ZP.271.2.13.2022

Odpowiedź na pytanie do Specyfikacji Warunków Zamówienia

„Przebudowa budynku OSP w Grębieniu”

Poniżej rysunek poglądowy.

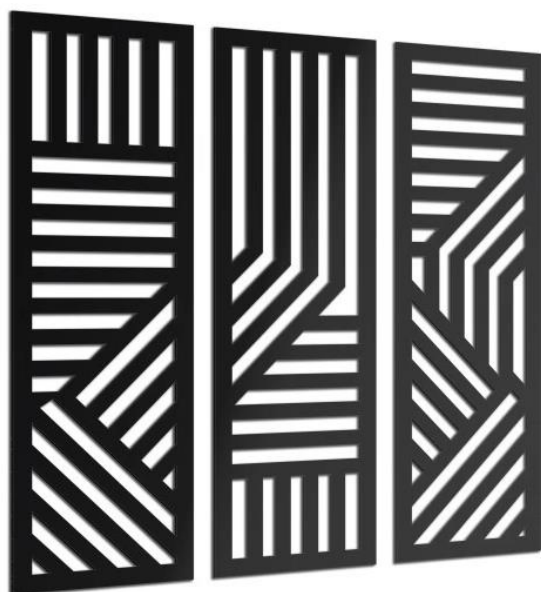
„Przedmiar poz. 156 proszę o załączenie projektu ścianek ażurowych stalowych oraz podanie ich wymiaru.”

Zamawiający informuje, że ścianki stalowe ażurowe mają mieć następujące wymiary:

ścianka 1 – 3,8 m x 2,0 m

ścianka 2 – 3,0 m x 2,0 m
